Bulletin d'information technique

Concernant: mitigeur de la vanne 541

Image 1: Vue éclatée 541/**/R

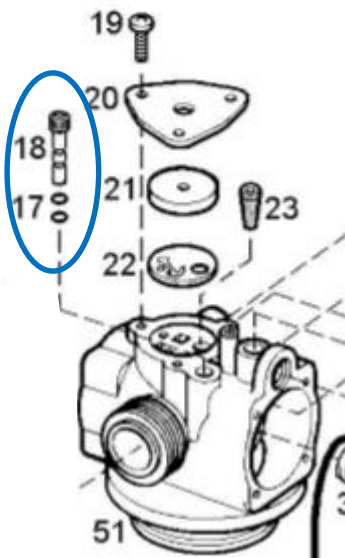
Nous changeons le filetage d' UN 5/16" à un M8 plus communs; bien sûr, cette modification s'applique sur le mitigeur lui-même ainsi que sur le corps de vanne.

Cette modification sera introduite sur les vannes de commande à compter du numéro de série 91189. L'ancienne vanne de mixing reste disponible sous la référence 541/940/6/1.
